女川原子力発電所 敷地の地形，地質・地質構造について (コメント回答)

平成28年 4月22日
東北電力株式会社

審査会合におけるコメント

5. 2. 1 最新面の選定【ボアホールカメラ観察・コア観察・CT画像観察①】

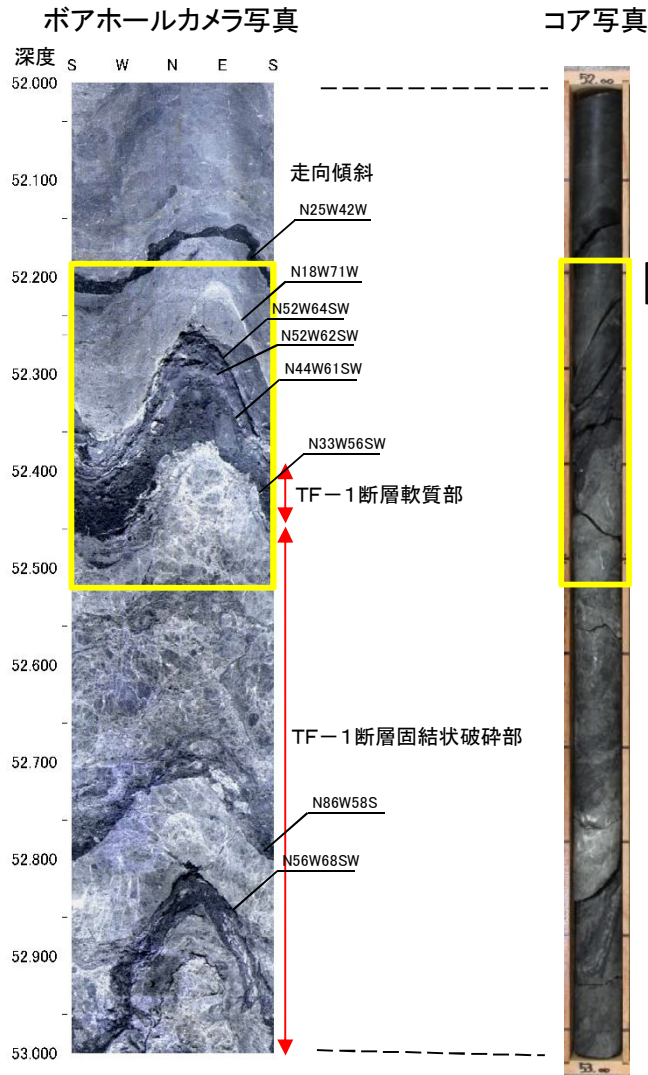
コメントS86,S87

- 詳細観察に用いるボーリングコア試料(24B-28孔)のボアホールカメラ観察及びコア観察により、軟質部を伴うTF-1断層が深度52.3m付近に確認された。

5. 2. 1 最新面の選定【ボアホールカメラ観察・コア観察・CT画像観察②】

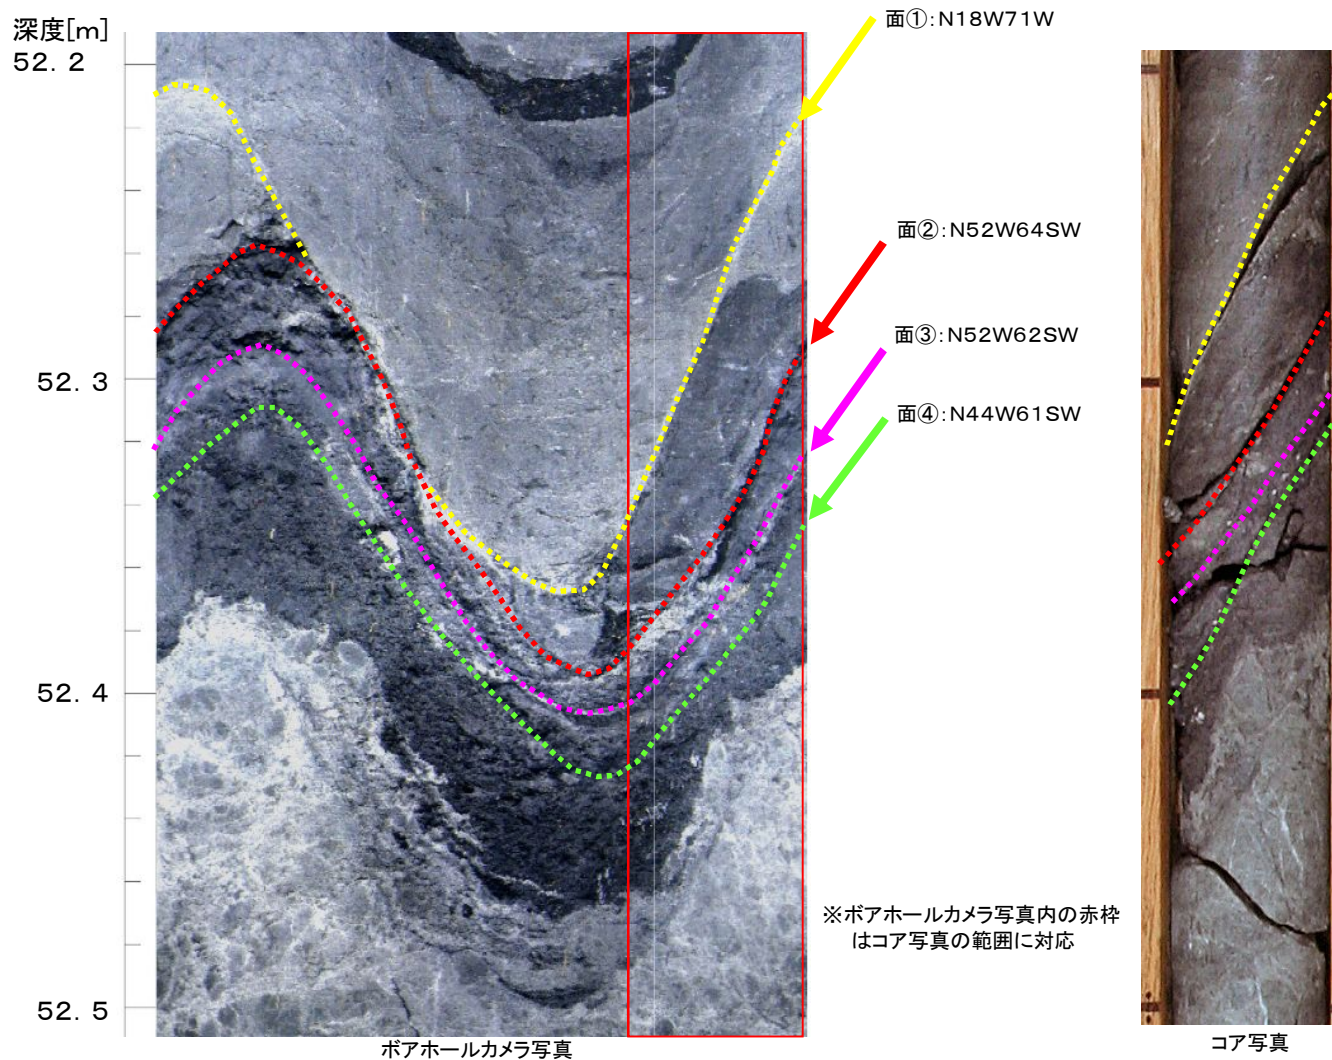
コメントS86,S87

➤ ボアホールカメラ観察及びコア観察の結果、深度52.3m付近に直線状に見える面①～面④が確認された。

- ✓ 面②及び面③は、掘削直後から明瞭に分離する面であったが、面④は掘削直後は密着した不明瞭な面であった。
- ✓ 面④は形状が一様でない、不規則な形態を呈している。

5. 2. 1 最新面の選定【薄片観察(面③)】

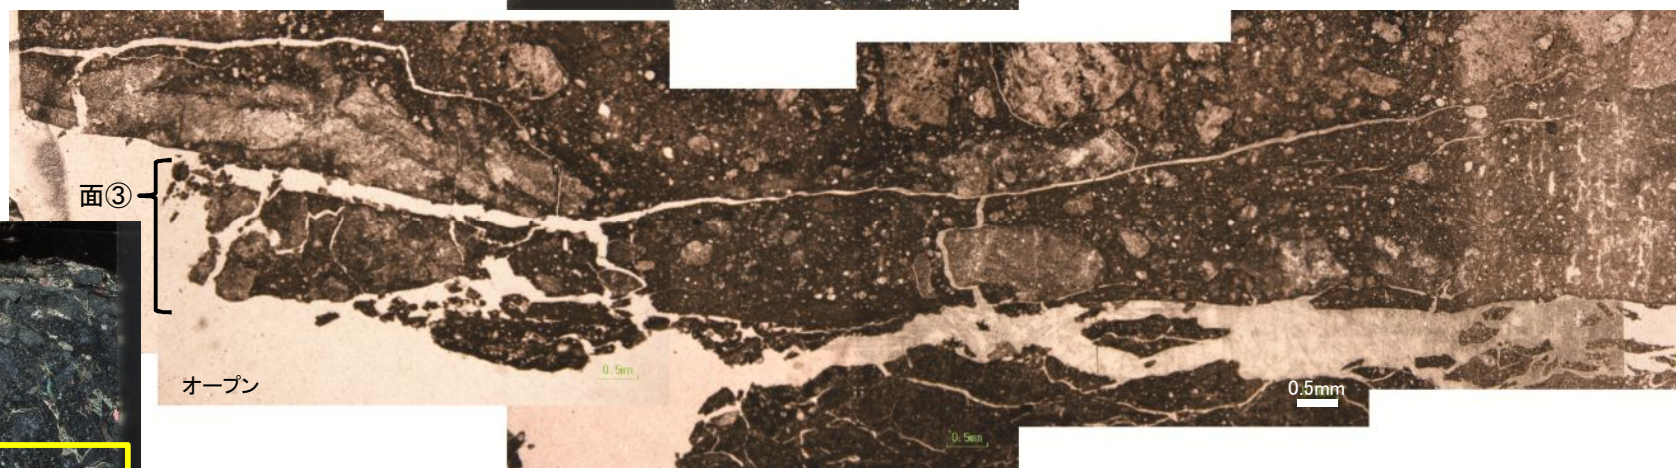
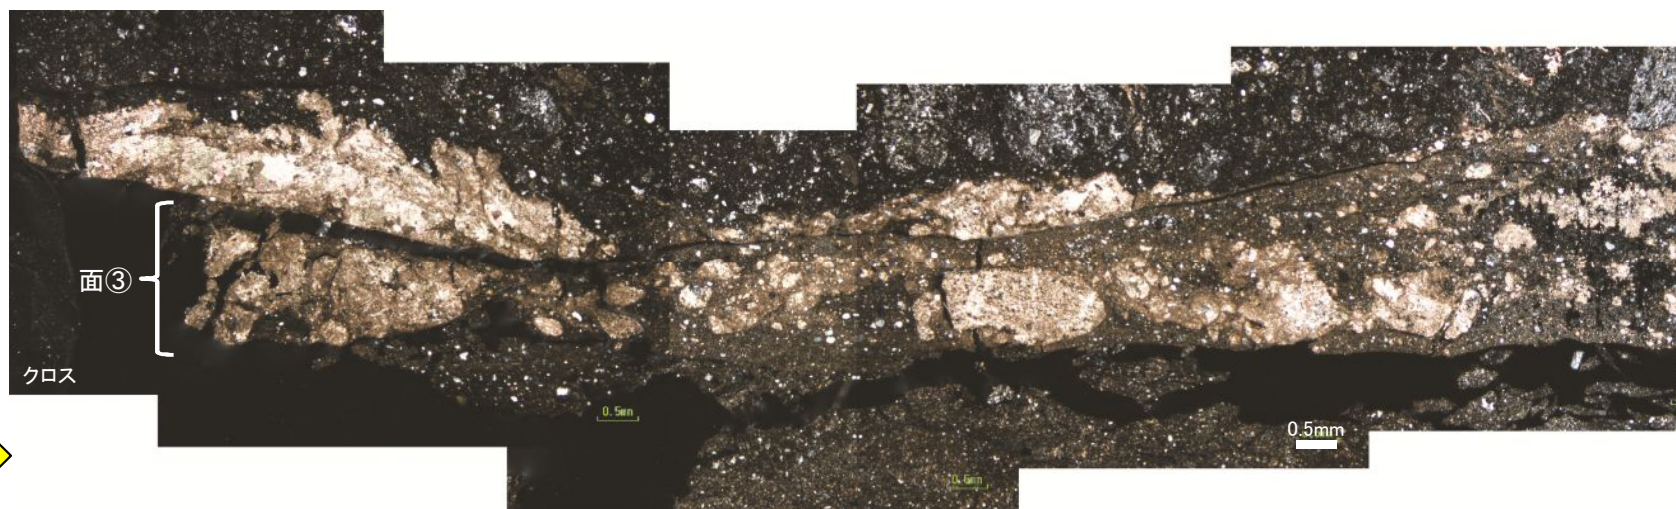
コメントS86,S87

- 面③付近の詳細薄片観察の結果、面③付近には並走する2つの面が確認された。
- 次頁で詳細観察を行う。

5. 2. 2 最新面を横断する鉱物の検討【薄片観察(面②)】

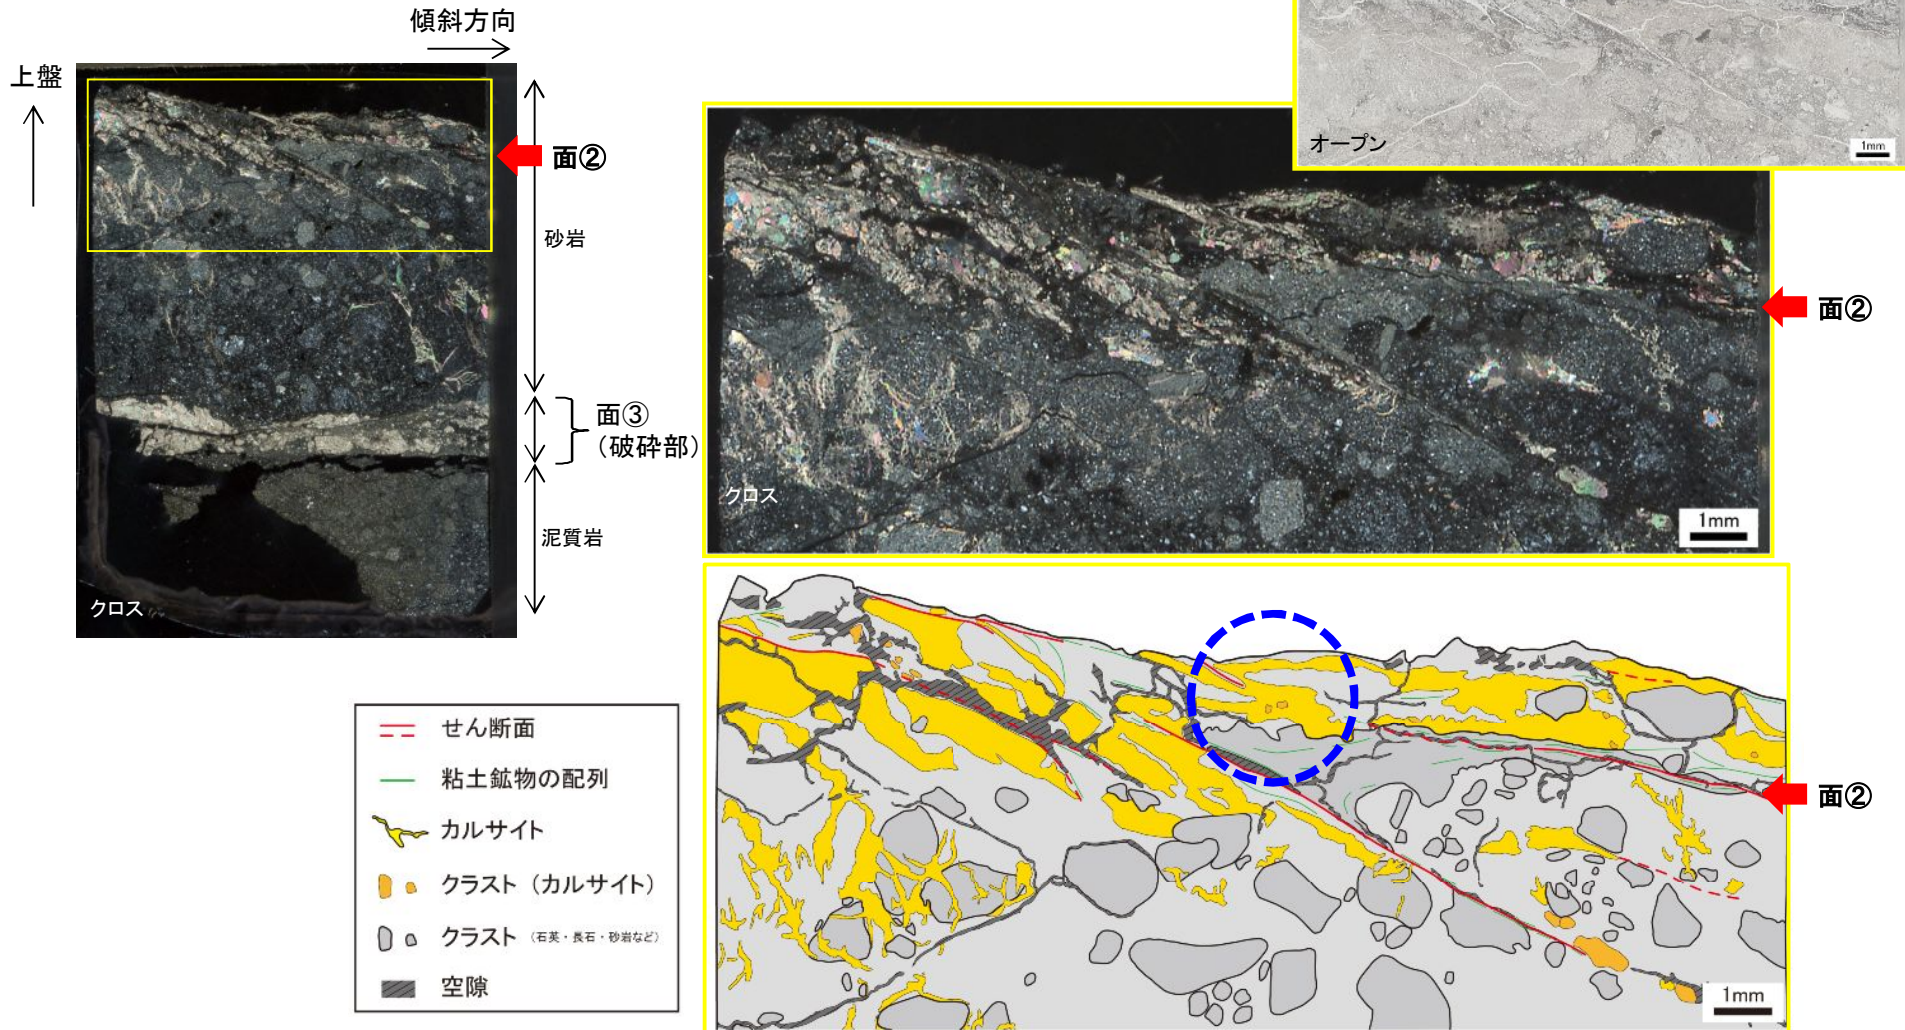
コメントS87

- TF-1断層の最新面である、面②付近の鉱物の晶出状況を観察した。
- 晶出している鉱物は、オープンで無色、クロスで高次の干渉色を示すことからカルサイトである。
- TF-1断層の最新面である、面②を横断するようにカルサイトが晶出しており、面②の活動に伴う変形は確認されない(青点線箇所)。
- 面②と面③の間に分布する、細脈状のカルサイト付近には、せん断面や粘土鉱物の配列は確認されず、写真左上方向から晶出したカルサイトの末端部に相当すると考えられる。
